TRANS/WP.29/806
3 août 2001

Forum mondial de l'harmonisation des règlements (WP.29)

PROJET DE COMPLEMENT 1 A LA SERIE 01
D'AMENDEMENTS AU REGLEMENT No 94

(Protection en cas de collision frontale)

Figure 1

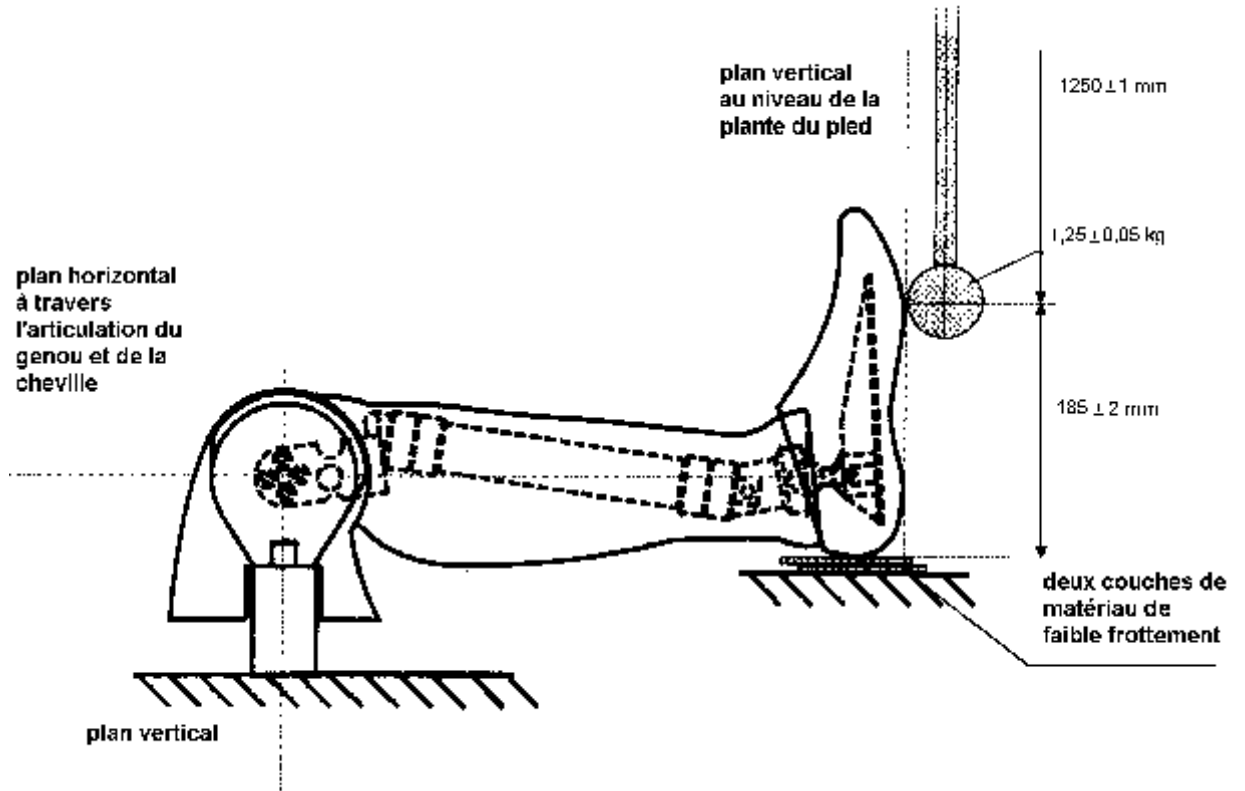
- 1.3.4. Monter la jambe sur le support selon la figure 1. Le support d'essai doit être fixé de manière rigide pour éviter tout mouvement pendant le choc. L'axe médian du simulateur dynamométrique du fémur (78051-319) doit être vertical avec une tolérance de $\pm 0,5E$. Régler le montage de sorte que la ligne joignant l'étrier d'articulation du genou et le boulon de fixation de la cheville soit horizontale avec une tolérance de $\pm 3E$, le talon reposant sur deux feuilles de matériau à faible frottement (PTFE). Veiller à ce que la chair du tibia soit située dans la direction du genou. Ajuster la cheville de sorte que le plan du dessous du pied soit vertical et perpendiculaire à la direction de l'impact avec une tolérance de $\pm 3E$ et que le plan sagittal médian du pied soit aligné avec le bras du pendule. Ajuster l'articulation du genou sur $1,5 \pm 0,5$ g avant chaque essai. Ajuster l'articulation de la cheville de façon que ses mouvements soient libres, puis serrer juste assez pour stabiliser le pied sur la feuille de PTFE.

- 1.4. Spécification de performance
 - 1.4.1. Lorsque la plante de chaque pied est percutée à $6,7 \pm 0,1$ m/s conformément au point 1.3, le moment fléchissant maximal du tibia autour de l'axe y (My) doit être de 120 ± 25 Nm.

Figure 2

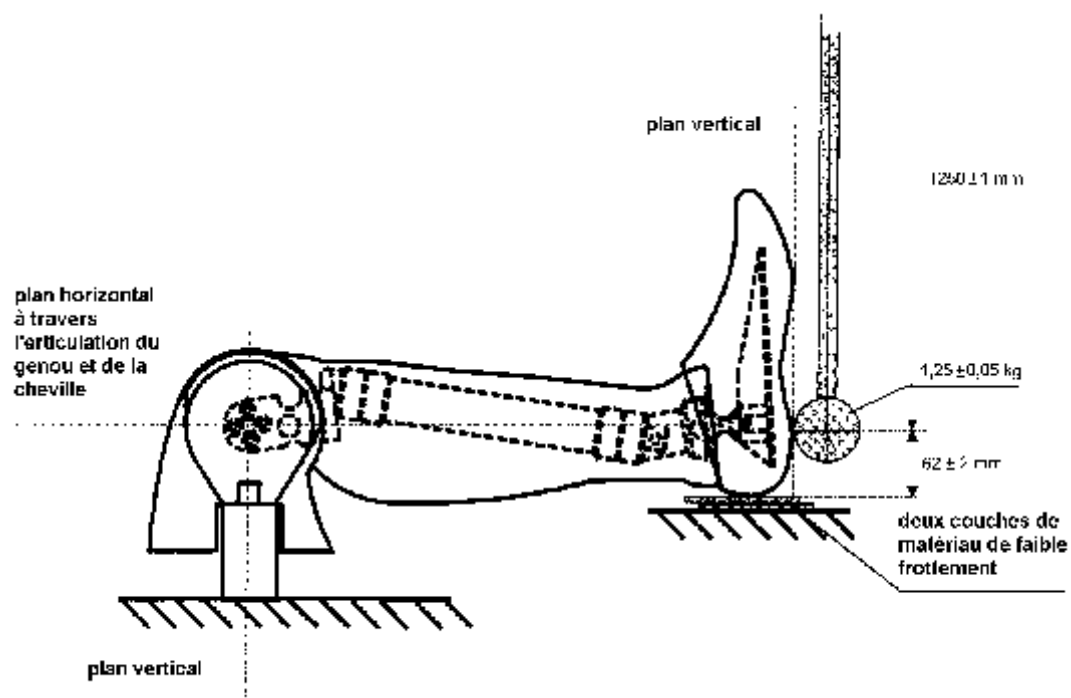
- 2.3.3. Aligner l'accéléromètre du pendule de sorte que son axe sensitif soit parallèle à l'axe longitudinal médian du pendule.
- 2.3.4. Monter la jambe sur le support selon la figure 2. Le support d'essai doit être fixé de manière rigide pour éviter tout mouvement pendant le choc. L'axe médian du simulateur dynamométrique du fémur (78051-319) doit être vertical avec une tolérance de $\pm 0,5E$. Régler le montage de sorte que la ligne joignant l'étrier d'articulation du genou et le boulon de fixation de la cheville soit horizontale avec une tolérance de $\pm 3E$, le talon reposant sur deux feuilles de matériau à faible frottement (PTFE). Veiller à ce que la chair du tibia soit située dans la direction du genou. Ajuster la cheville de sorte que le plan du dessous du pied soit vertical et perpendiculaire à la direction de l'impact avec une tolérance de $\pm 3E$ et que le plan sagittal médian du pied soit alignée avec le bras du pendule. Ajuster l'articulation du genou sur $1,5 \pm 0,5$ g avant chaque essai. Ajuster l'articulation de la cheville de façon que ses mouvements soient libres, puis serrer juste assez pour stabiliser le pied sur la feuille de PTFE.

- 2.4. Spécification de performance
- 2.4.1. Lorsque la plante de chaque pied est percutée à $4,4 \pm 0,1$ m/s conformément au point 2.3, l'accélération maximal du pendule est de 295 ± 50 g.

Figure 3

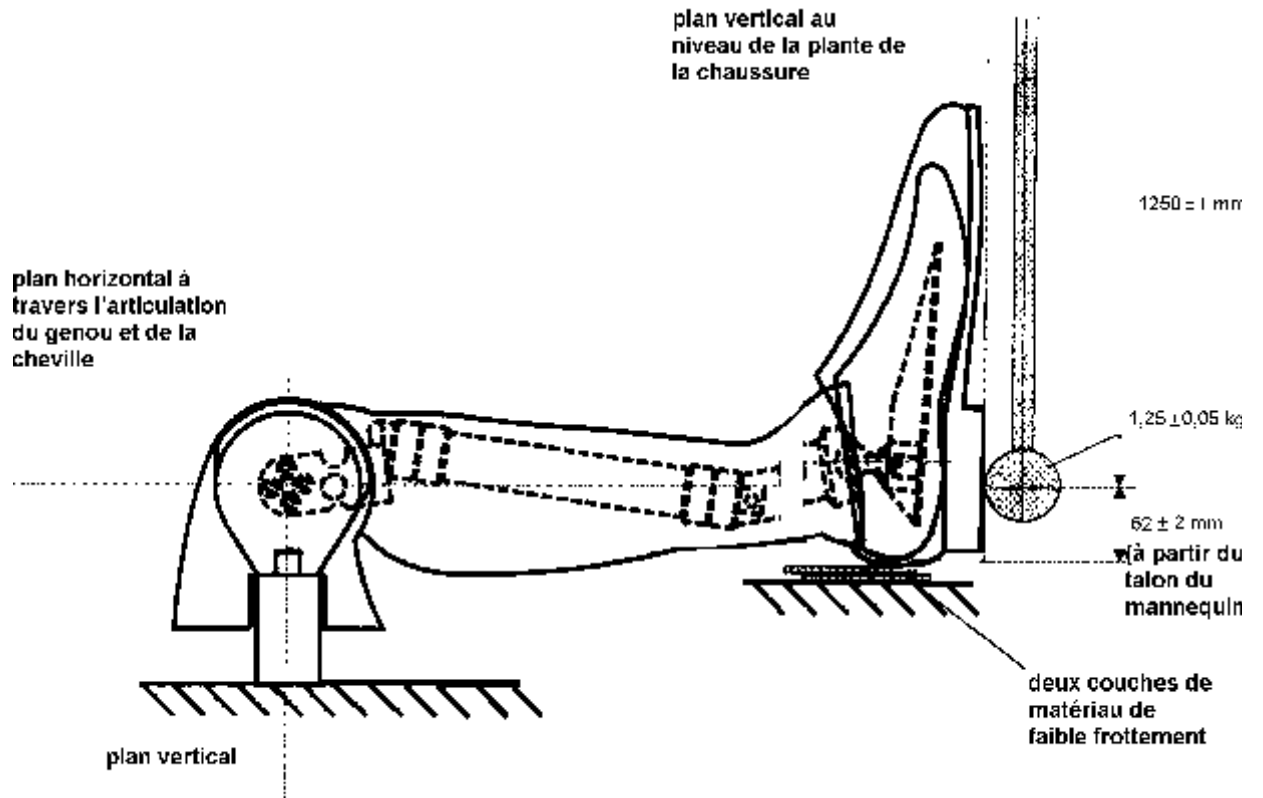
- 3.3.3. Aligner l'accéléromètre du pendule de sorte que son axe sensitif soit parallèle à l'axe longitudinal médian du pendule .
- 3.3.4. Monter la jambe sur le support selon la figure 3. Le support d' essai doit être fixé de manière rigide pour éviter tout mouvement pendant le choc. L'axe médian du simulateur dynamométrique du fémur (78051-319) doit être vertical avec une tolérance de $\pm 0,5E$. Régler le montage de sorte que la ligne joignant l'étrier d'articulation du genou et le boulon de fixation de la cheville soit horizontal avec une tolérance de $\pm 3E$, le talon de la chaussure reposant sur deux feuilles de matériau à faible frottement (PTFE). Veiller à ce que la chair du tibia soit situé dans la direction du genou. Ajuster la cheville de sorte que le plan en contact avec le talon et la semelle de la chaussure soit vertical et perpendiculaire à la direction de l'impact avec une tolérance de $\pm 3E$ et que le plan sagittal médian du pied et de la chaussure soit aligné avec le bras du pendule . Ajuster l'articulation du genou sur $1,5 \pm 0,5$ g avant

chaque essai. Ajuster l'articulation de la cheville de façon que ses mouvements soient libres, puis serrer juste assez pour stabiliser le pied sur la feuille de PTFE.

- 3.4. Spécification de performance
- 3.4.1. Lorsque le talon de la chaussure est percuté à $6,7 \pm 0,1$ m/s conformément au point 3.3, la force de compression maximale du tibia (F_z) est de $3,3 \pm 0,5$ kN.
